SOLICITATION AMENDMENT
MODIFICATION DE L'INVITATION

Title - Sujet Pré-filtre en polyéthylène (PEHD)	
Solicitation No. - N° de l'invitation EE519-180136/A	Amendment No. - N° modif. 001
Client Reference No. - N° de référence du client EE519-180136	Date 2017-05-16
GETS Reference No. - N° de référence de SEAG PW-\$BAL-001-17109	
File No. - N° de dossier BAP-7-40018 (001)	CCC No./N° CCC - FMS No./N° VME
Solicitation Closes - L'invitation prend fin at - à 02:00 PM on - le 2017-05-23	
F.O.B. - F.A.B. Plant-Usine: <input type="checkbox"/> Destination: <input checked="" type="checkbox"/> Other-Autre: <input type="checkbox"/>	
Address Enquiries to: - Adresser toutes questions à: Tremblay, Marial	Buyer Id - Id de l'acheteur ba1001
Telephone No. - N° de téléphone (418) 677-4000 (4159)	FAX No. - N° de FAX () -
Destination - of Goods, Services, and Construction: Destination - des biens, services et construction: Lieu de Livraison / Delivery Site : Port de Québec 150, rue Dalhousie, Québec (Québec) G1R 4M8 Canada

Demande de renseignements - en période d'invitation - Clause n° 2.3

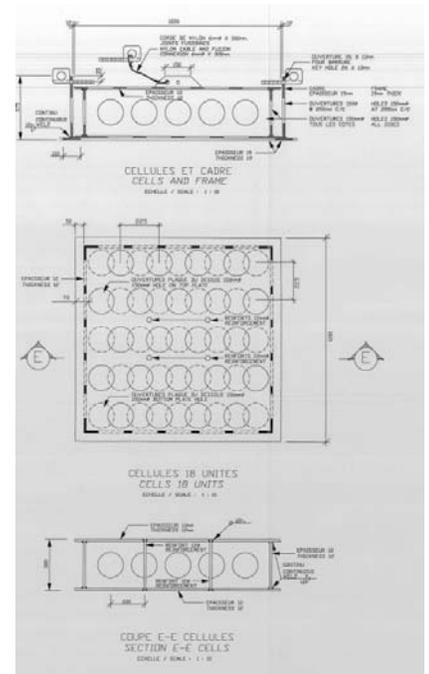
Question 2 : Nous aimerions avoir plus de précisions sur le point 2.1 de l'annexe A - Besoin - Généralités; quelles pièces sont exclues de la présente demande?

Réponse 2 : Il s'agit des couvercles ou cellules trouées dont les détails sont montrés en haut à droite sur le dessin fourni.

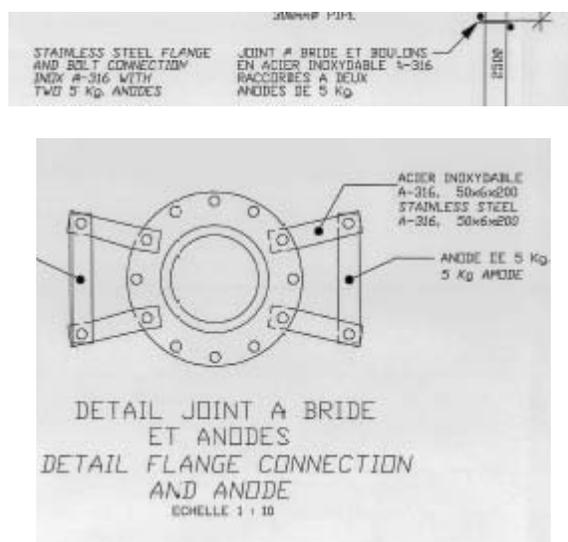
Question 3 : Vous serait-il possible de nous faire parvenir le plan détaillé de la pièce spécifiée au point 5.1 de l'annexe A - Besoin - Généralités?

Réponse 3 : Cette pièce est une bride flottante standard en acier inoxydable 316 et embout en PEHD avec une pression d'opération de 267 psi et diamètre de 250 mm. Elle est déjà illustrée sur le dessin fourni.
